J M T R 原子炉施設の廃止措置計画認可申請書の補正にかかる記載の方針について

令和 2 年 1 0 月 2 3 日

国立研究開発法人日本原子力研究開発機構
高速炉・新型炉研究開発部門 大洗研究所
材料試験炉部

図7-1 空気系統用冷却設備の配置図

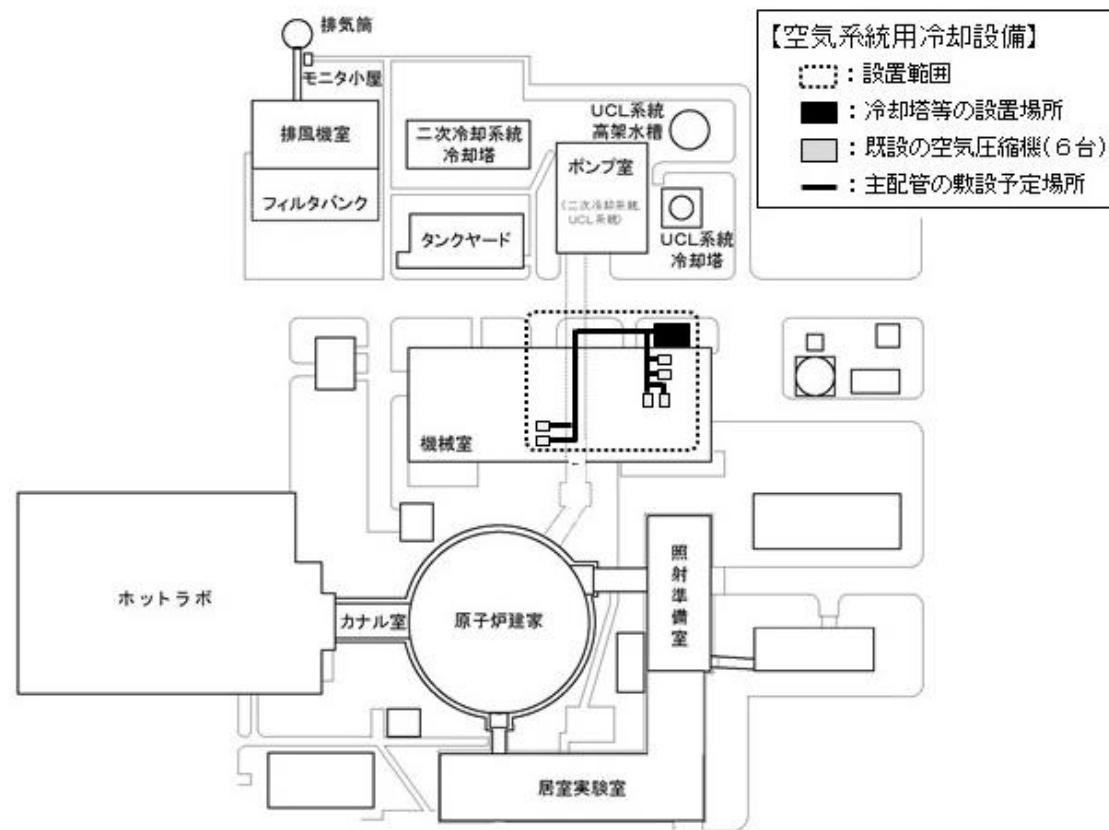
・新設する空気系統用冷却設備の配置図の追加

図7-2 空気系統用冷却設備の系統図

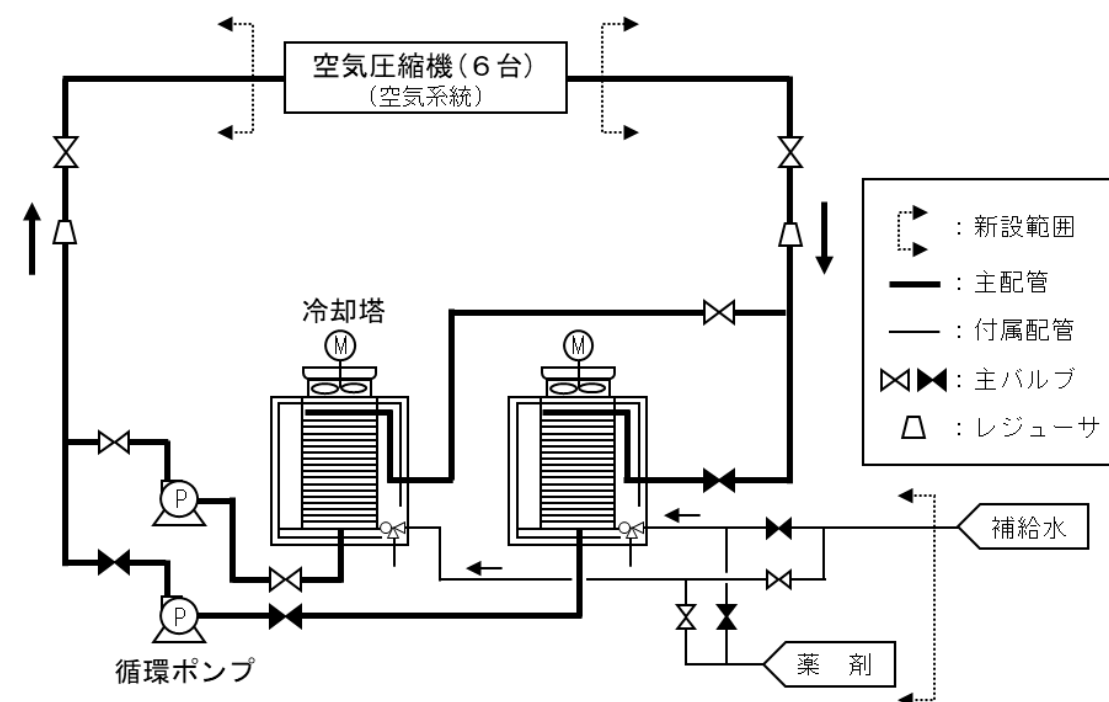
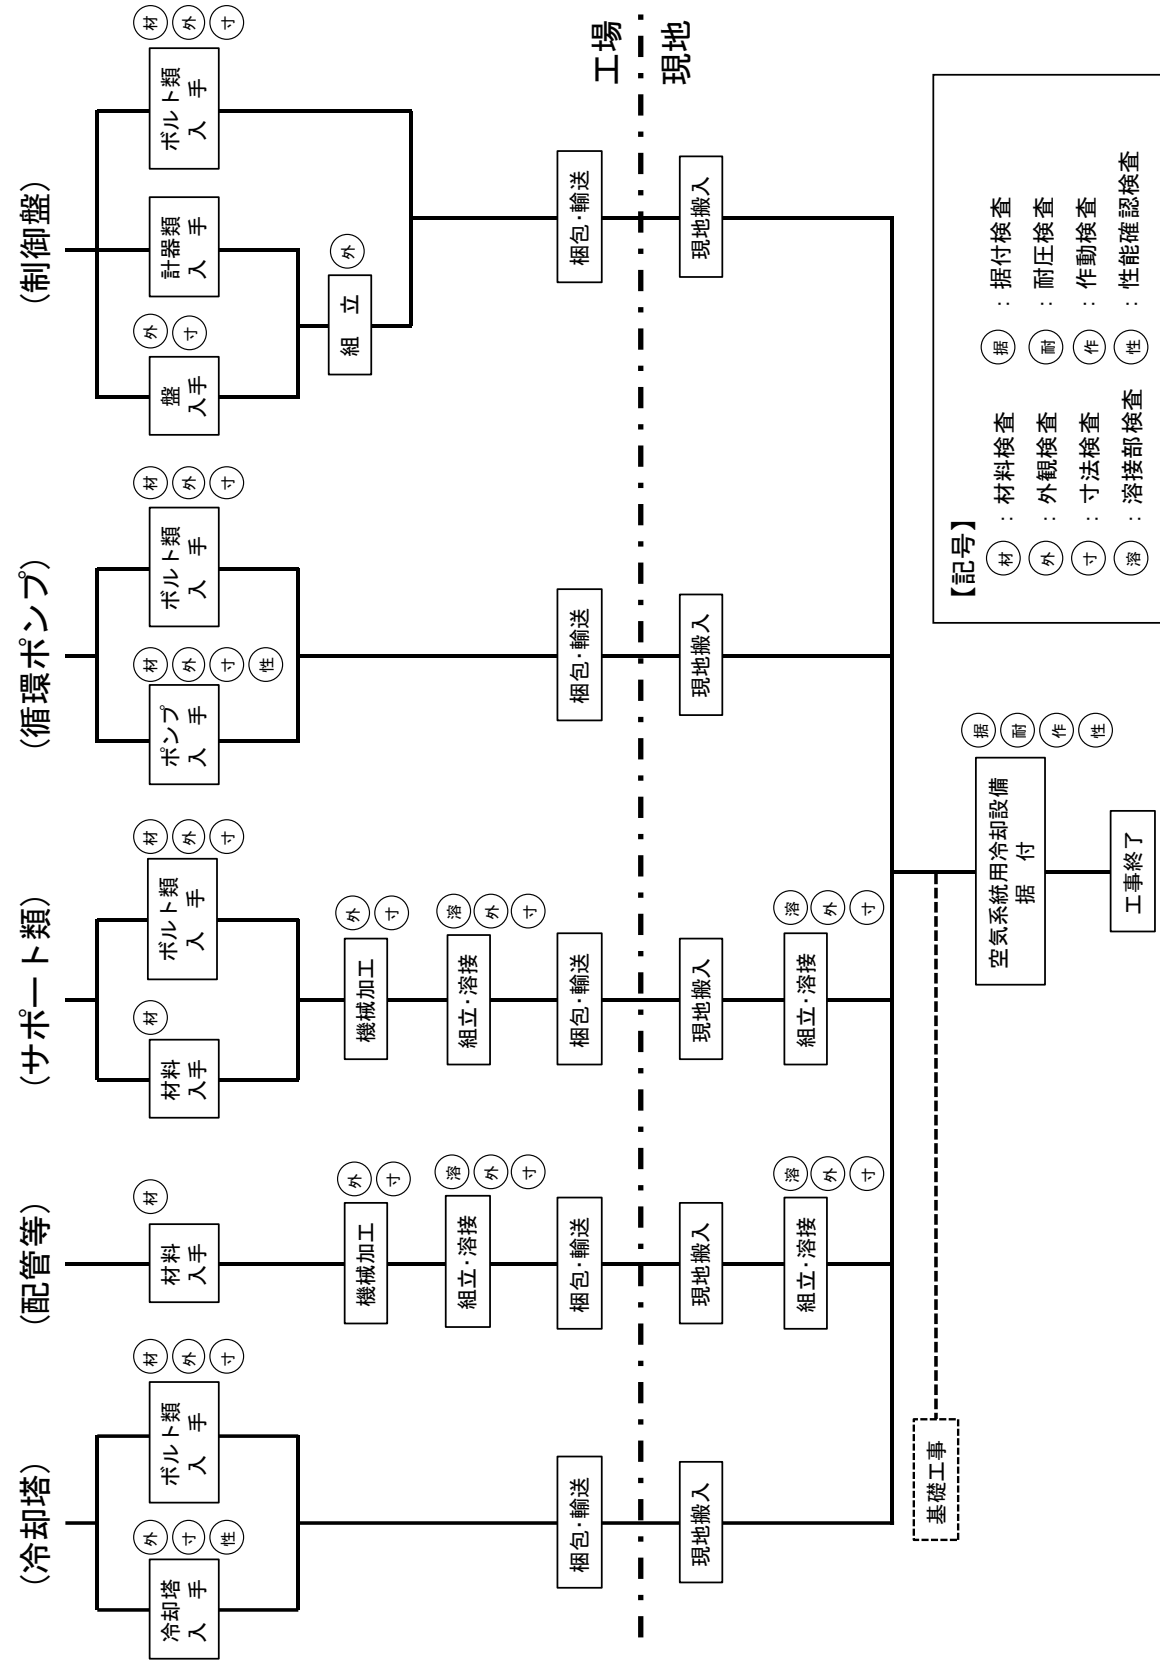
・新設する空気系統用冷却設備の系統図の追加

・新設する空気系統用冷却設備の工事フロー図の追加
